INFORME DE HITO DE CONTROL

N° 003-2020-OCI/5332-SCC

**EJECUCIÓN DE LA OBRA: “AMPLIACIÓN DE LOS
SERVICIOS DE EDUCACIÓN SECUNDARIA DE LA
INSTITUCIÓN EDUCATIVA N° 88033 – JOSÉ MARÍA
ARGUEDAS, DISTRITO DE CHIMBOTE, PROVINCIA DEL
SANTA – ANCASH – SALDO DE OBRA – ACTUALIZADO”**

HITO DE CONTROL N° 1: VALORIZACIÓN N° 2

Fotografías n.° 1 y n.° 2

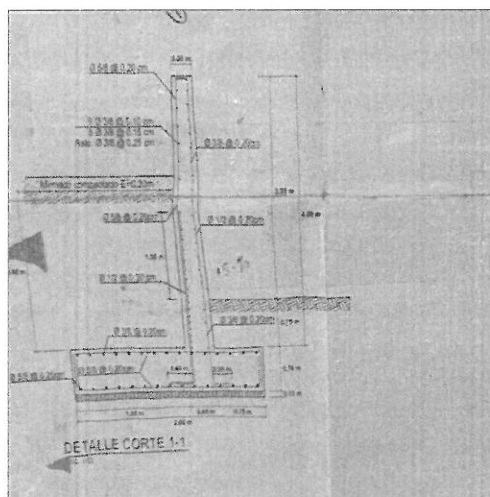
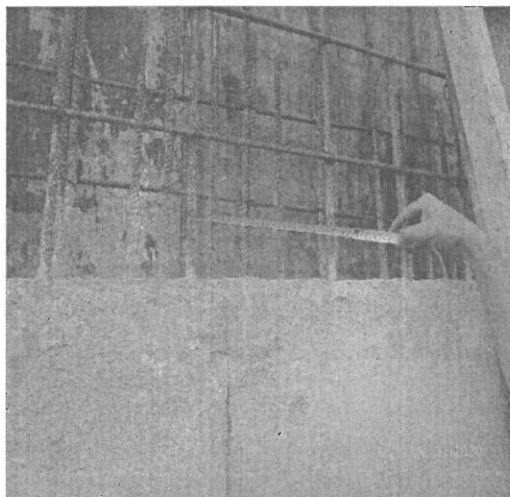
Realización del ensayo de esclerometría en los muros de contención del tipo 5, 6 y 7.

De los cuadros anteriores, se puede observar que aproximadamente la resistencia a la compresión del concreto utilizado para la construcción de los muros de contención del tipo 5, 6 y 7 (donde se realizó el ensayo de esclerometría), se encuentra muy por debajo de la resistencia establecida en el expediente técnico, tal como se muestra en el cuadro n.° 5.

Del cuadro n.° 5, se puede verificar que los muros de contención no cumplen con la resistencia requerida del expediente técnico (F'c= 210 kg/cm²), teniendo en cuenta que la edad del concreto utilizado es aproximadamente de 21 días.

Fotografías n.º 3 y n.º 4

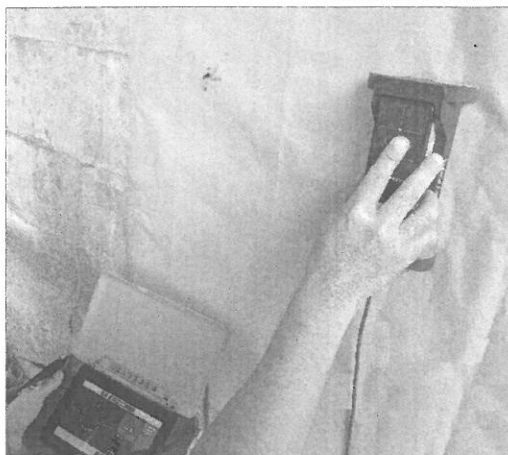
Refuerzo de acero vertical cuyo espaciamiento es 30 cm; sin embargo según los planos el espaciamiento debe ser 20 cm.

Fotografías n.º 7 y n.º 8

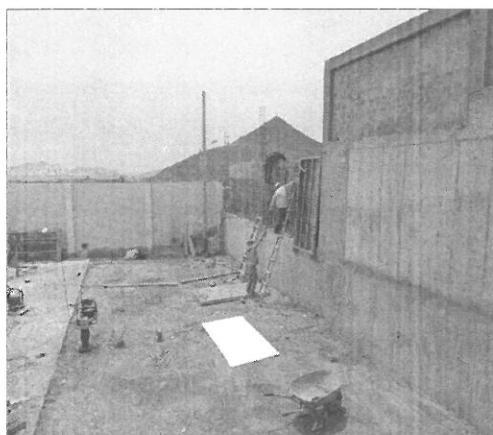
Ensayo de pacometría realizado al muro tipo 5, en el cual se verifico los recubrimientos, los cuales están por encima de los señalados en los planos.

Fotografías n.° 13 y n.° 14

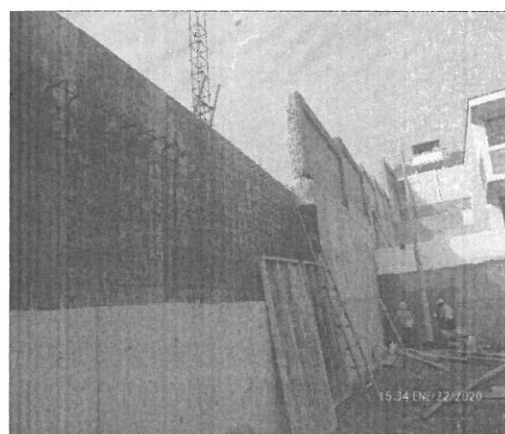
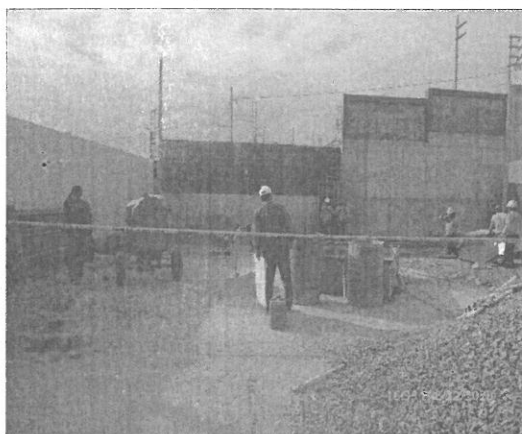
Se encuentra pendiente la culminación del muro de contención y la construcción del muro de ladrillo así mismo como el pintado de ambos, adicionalmente el vaciado de piso del patio principal.
